Oggetto: Osservazioni relative alla procedura di Valutazione di Impatto Ambientale (VIA) – art.24 co.3 D.Lgs.152/2006 e s.m.i.

ID: 11317 - Progetto "Parco Eolico di Manciano" per la realizzazione di un impianto eolico di potenza complessiva di 50,4 MW sito in Manciano (GR) e la relativa opera di connessione per l'immissione nella rete nazionale RTN

- Proponente: Gruppo Visconti Manciano S.r.l.

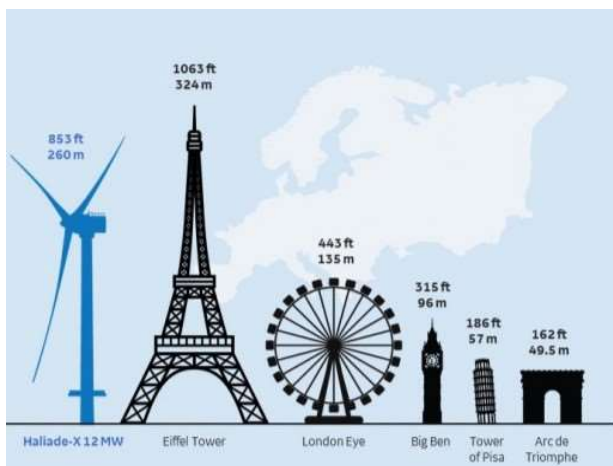
Il soggetto proponente non giustifica la collocazione dell'impianto in un'area tutelata perché non la riconosce in quanto tale: riconosce che alcuni aerogeneratori "si trovano ubicati a distanze inferiori a 3 km da beni paesaggistici identificati dall'art.136 del Dlgs 42/2004 e da beni culturali immobili identificati dall'art.10 Dlgs 42/2004", ma dichiara che "ciò non implica che gli aerogeneratori in progetto si trovino automaticamente ubicati in aree non idonee", sulla base di una interpretazione del D.lgs. 199/2021 art.20 comma 8c-quater che, nelle more di emanazione della decretazione statale/regionale, favorisce l'interesse del soggetto privato proponente il progetto ignorando le Linee Guida nazionali per l'autorizzazione degli impianti FER (Decreto Ministero dello Sviluppo economico del 10.09.2010 e ss.mm.ii.) definite per assicurare un corretto inserimento degli impianti nel paesaggio e sul territorio. Di conseguenza, i redattori del progetto dichiarano che "le postazioni degli aerogeneratori in progetto sono esterne alle aree non idonee", mentre tutte le turbine verrebbero collocate nelle fasce di rispetto da aree vincolate e la maggior parte dei caviddotti di collegamento alla rete attraversa aree tutelate, come riportato nell'allegato Doc.25 (D_CV_395_GVI_23_016_00_AREE_TUTELATE_PER_LEGGE) dello stesso progetto.
